Datum  
2019-02-07

Diarienummer  
KS-2015/1273

## Samrådsredogörelse – detaljplan för Låset 1 m.fl. i Skogås, Huddinge kommun

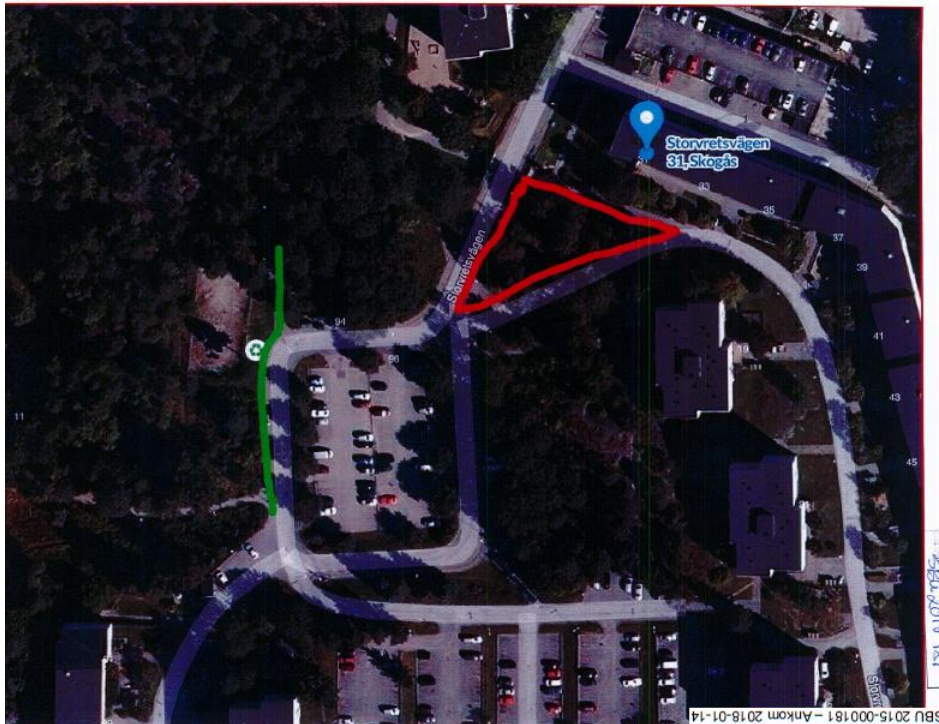
Kommunen har ritat i DP en Återvinningsplats, men ni har inte tänkt på hur lastbilen som ska hämta upp sopor ska parkera för att inte blockera trafiken från Storstrevsvägen och de bostäder som finns där idag. Ska lastbilen parkera i gatan och blockera för bussen? Ska den blockera för boende?

Mitt förslag är att ni drar ut parken så att den blir längre men smalare och behåller en remsa natur mellan parken och de nya fastigheterna. Det blir fortfarande samma parkyta, men naturen kommer att ha en koppling till naturen. Annars försvinner de nära rödlistade arter från området. Vad tänker ni göra åt saken?

Placering av återvinningstationen har utretts ytterligare efter samrådet, ny placering föreslås inom brf Grannportens mark norr om vändslingan. FTI som ansvarar för återvinningstationerna i kommunen har bekräftat att utrymmet är tillräckligt både för kärll och tömning av dessa. Fordon som tömmer kärlden kan placeras inom utrymmet för återvinningsstationen för att blockering av gatan ska kunna undvikas.

Det stämmer att projektet innebär att andelen park ökar och naturmarken ges mindre utrymme. Största delen av områdets naturmark inklusive utpekade födosökmiljöer, för spillkråka, gröngölingar och mindre hackspett, vid hällmarkstallskogen kommer att bevaras. Bebyggelse är planerad till östra delen av planområdet och parkmiljön planeras till den västra sidan. En sammanhållen grön passage för spridningssamband bevaras därmed längs med planområdets centrala del och anknyter till omgivande grönstruktur i söder mot Drevviken. Förslag om kompensationsåtgärder för den andel grönstruktur som tas i anspråk till nya bostäder och anlagd park har beskrivits i *Grön strategi* (Ekologigruppen 2017-08-15). Att öka besöksvärdet och tryggheten i parken har bedömts som ett angeläget syfte varför delar av naturmarken föreslås ändras till en mer anlagd parkmiljö.
